SECRETARIA DE MOBILIDADE E CONTROLE URBANO
COMISSÃO DE CONTROLE URBANÍSTICO

**ATA DA 368ª. REUNIÃO ORDINÁRIA DA COMISSÃO
DE CONTROLE URBANÍSTICO – CCU**

PARECER DO RELATOR: “1. **CONSIDERAÇÕES INICIAIS-** O presente Documento trata-se de Parecer do ICPS em atendimento a solicitação contida na cota de 02/05/2016, emitida pela Gerência de Licenciamento da Secretaria Executiva de Licenciamento e Urbanismo – SELURB, da Secretaria de Mobilidade e Controle Urbano – SEMOC. A solicitação trata de posicionamento do ICPS acerca da não apresentação de Orientação Prévia de Empreendimento de Impacto – OPEI, conforme Decreto Municipal 27.529/2013, para o presente processo, face o mesmo já se encontrar em avançado estado de desenvolvimento e tendo já obtido anuência de diversas instâncias de análise. Consideramos ser de fundamental importância o posicionamento do órgão de Planejamento Urbano acerca do Projeto em análise, conforme será esclarecido no decorrer do presente Parecer, que para todos os efeitos adquire força de OPEI, em cumprimento ao referido Decreto. 2. **O EMPREENDIMENTO** - Ao ser remetido para o ICPS, o processo tratava-se de um empreendimento de uso exclusivamente não habitacion

Figura 07 – Acessos ao empreendimento.
Fonte: Memorial Justificativo de Empreendimento de Impacto.

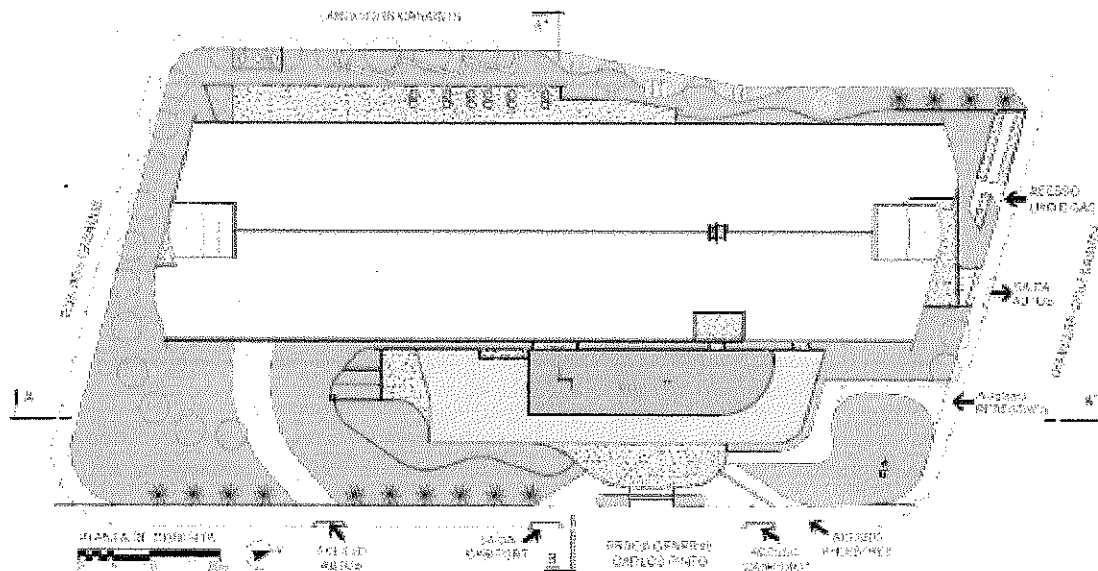
Os acessos ao empreendimento seriam realizados conforme segue: Pedestres – através da Praça General Carlos Pinto e Travessa Cruz Cabugá, com rampa adequada às pessoas portadoras de necessidades especiais; Veículos - entrada através da Praça General Carlos Pinto e saída através da Travessa Cruz Cabugá.

Entretanto, com base no projeto apresentado, e considerando os posicionamentos das diversas instâncias já incorporados ao processo, bem como, a análise do entorno e da legislação vigente, bem como os conceitos em discussão nos planos em desenvolvimento para a região, o ICPS fez diversas

Figura 13 – esquema da implantação da nova proposta para o empreendimento. Fonte: Autor do Projeto

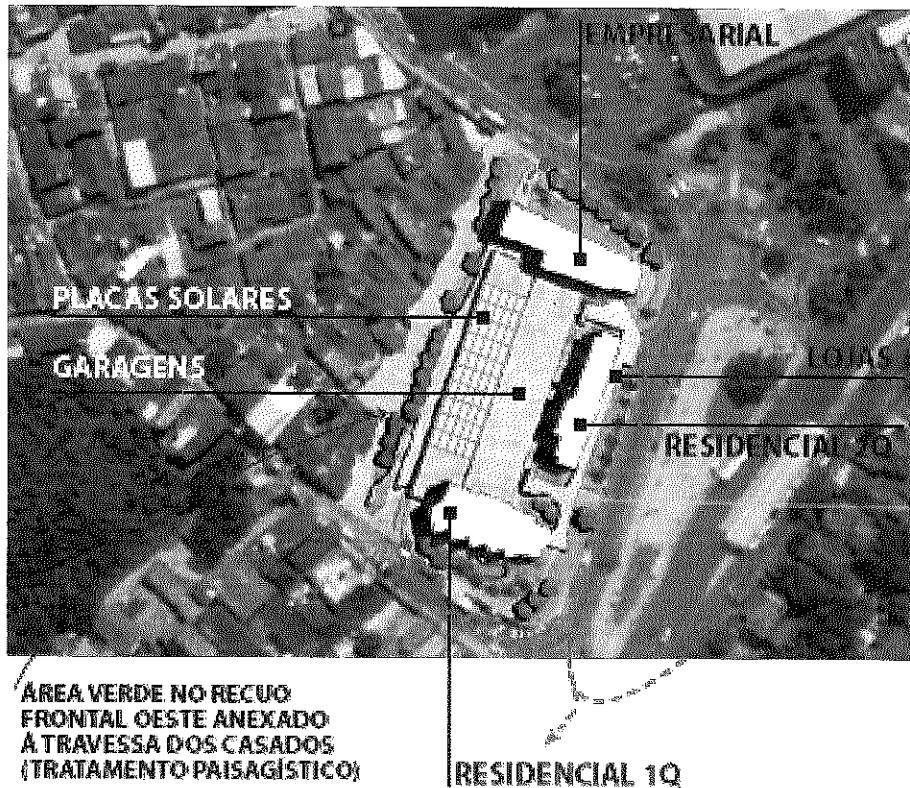
anteprojeto apresenta uma redução proporcional de vagas ofertadas. Embora o anteprojeto apresente basicamente o mesmo número de vagas (556 na proposta anterior x 557 na atual), apresenta uma relação de 1 vaga por 36,12m² de área privativa, reduzindo a proporção quanto a primeira versão do projeto, que apresentava uma relação de 1 vaga/28,35m² de área privativa. A nova proposta apresentada também passou a trazer a coberta do edifício garagem com telhado verde, conforme disposto na Lei 18.112/2015.

Figura 14 – Planta Baixa pavimento térreo da nova proposta. Fonte: Autor do Projeto

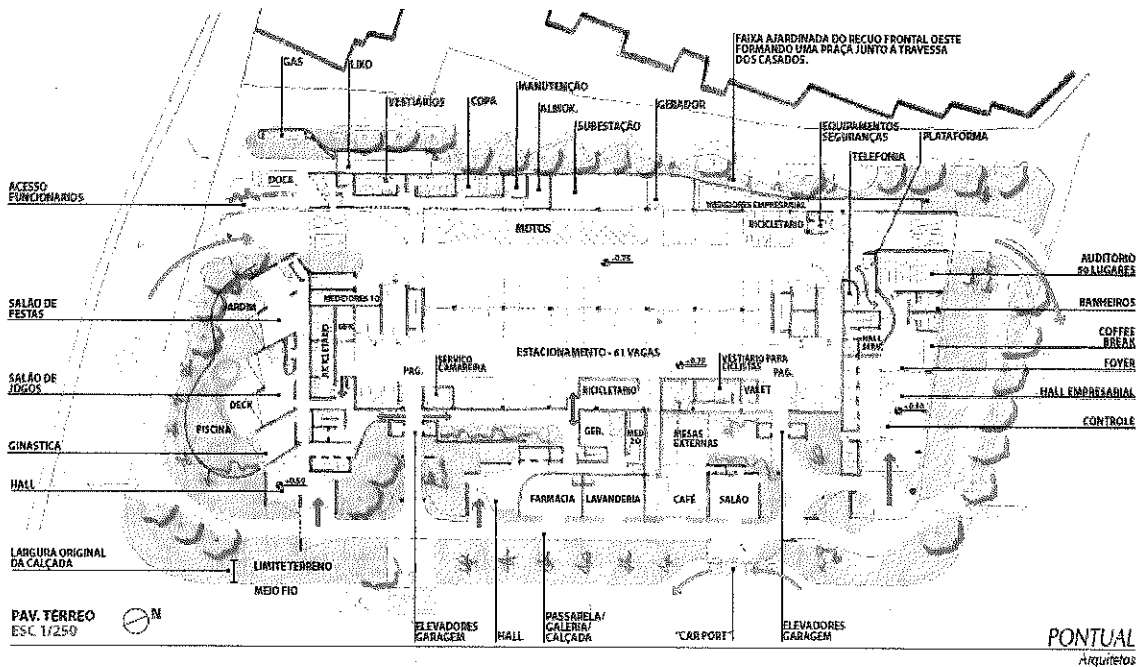
Os quatro edifícios estão interligados no pavimento térreo e é nesse nível que o anteprojeto apresenta suas melhorias mais expressivas com relação ao projeto apresentado inicialmente.

A interface do espaço público com o privado ganhou um melhor tratamento. A nova proposta apresenta interfaces mais generosas com o entorno, com a ampliação do uso comercial acessado a partir do logradouro e um maior número de acessos de pedestres e veículos distribuídos ao longo das diversas testadas, garantindo um espaço urbano mais seguro e interessante ao convívio. Entretanto, essa interface pode ser melhorada na testada do terreno voltada para a ZEIS Santo Amaro. Nesse sentido, apresentamos algumas observações no item “Novas Recomendações” deste Parecer. A seguir destacamos os itens que merecem uma atenção mais específica por parte da CCU por se tratarem de aspectos do projeto que não estão expressamente previstos na legislação vigente.

Figura 16 – Planta Baixa do pavimento tipo da nova proposta. Fonte: Autor do Projeto

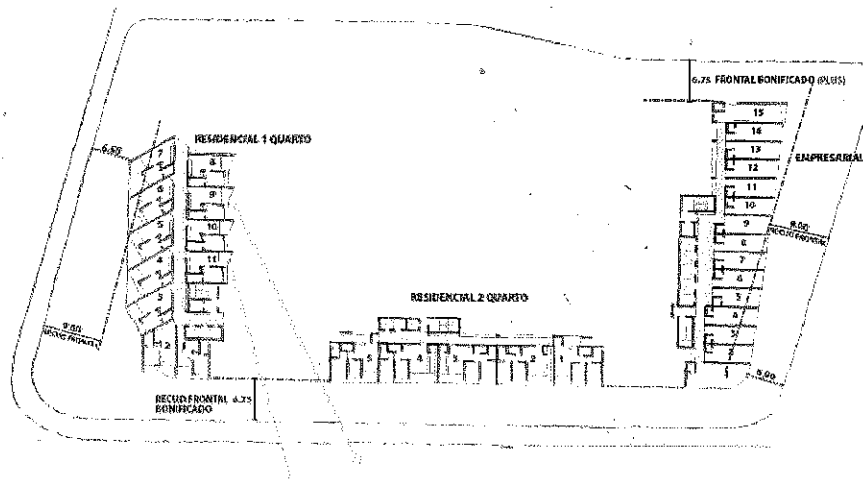
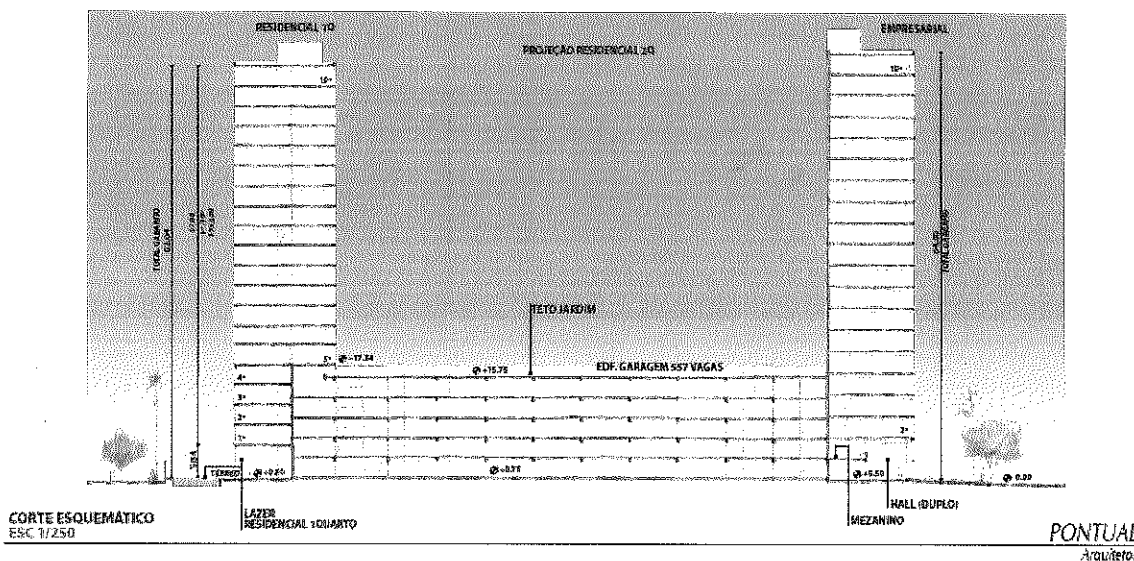
9. **RECUO BONIFICADO** - O anteprojeto utiliza o recurso da redução de afastamentos prevista no artigo 80 da LUOS, previsto para terrenos de esquina, como se segue: *Art. 80 - É permitida a redução de afastamentos nos seguintes casos: IV. Nos terrenos de esquina, as edificações poderão ter um dos afastamentos frontais reduzido em até o limite de 25% (vinte e cinco por cento) do afastamento exigido, de acordo com a fórmula indicada no § 4º do Artigo 78, desde que o afastamento resultante não seja inferior ao afastamento inicial previsto no Anexo 10 desta Lei.* Entretanto, por tratar-se de um lote com quatro faces, e conseqüentemente quatro esquinas, o projeto propõe a utilização do recurso em duas faces. Acreditamos que quanto a este ponto o

processo deva receber posicionamento da CCU, considerando tratar-se de caso omissso na legislação a previsão para o caso de terreno que apresenta mais de uma esquina. Ao passo que expressamos nossa posição favorável ao anteprojeto conforme se apresenta, uma vez que a redução de afastamentos está aplicada em faces opostas, ou seja, o recurso é aplicado de forma ainda menos aguda da que resultaria de uma situação em que o terreno fosse desmembrado ao meio, ou em quatro partes, por exemplo, e cada um dos terrenos resultantes recebesse empreendimentos distintos e pudesse aplicar a redução de afastamentos em uma de suas faces. As condições de afastamentos para os pavimentos tipos dos edifícios estão apresentadas estão indicadas na figura a seguir.
